発電用原子炉施設に係る特定機器の設計の 型式証明申請補正申請の概要

GNS Gesellschaft für Nuklear-Service mbH

2022.11.01

2. 主な補正箇所 (I . CASTOR® geo26JP型に関する説明の補正内容)

(①)キャスク概要図)

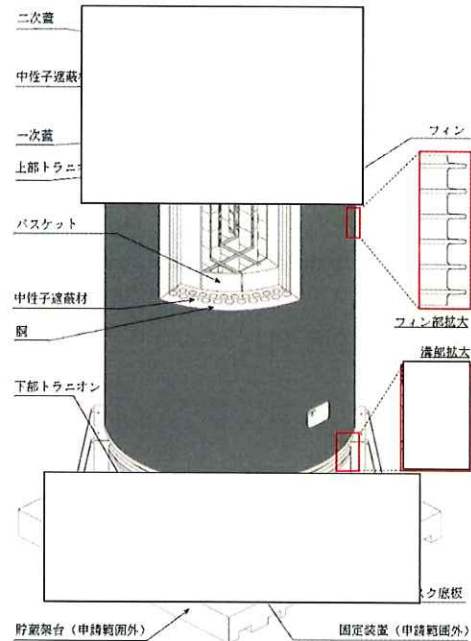
- 説明を追加(コメント対応及び説明箇所の追加)
 - 固定装置との接触部である胴の溝部について拡大して表示
 - キャスク本体を構成する部材にキャスク底板を追加
